Nº EXPEDIENTE
MOPC-CCC-CP-2020-0010
Nº DOCUMENTO
01

RESPUESTA A CONSULTAS AL PLIEGO DE CONDICIONES

Con relación al procedimiento de Comparación de precios No. MOPC-CCC-CP-2020-0010 para la **TERMINACION DE LA CARRETERA GRAN PARADA - LA VIGIA EL CUPEY, PROVINCIA PUERTO PLATA**, tenemos a bien dar respuesta a las preguntas realizadas por los oferentes en tiempo hábil, de acuerdo al cronograma de actividades.

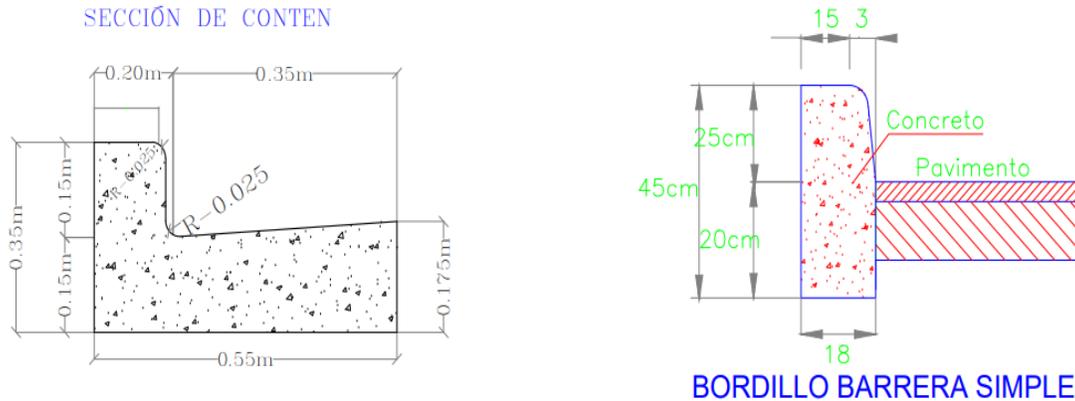
5- En la Partida 7.3 (1) Bordillo y contén de Hormigón Ind. 180 kg/cm² vaciado en sitio, de la relación de partidas, favor enviar sección del bordillo-contén.

RESPUESTA:

Ver Detalle
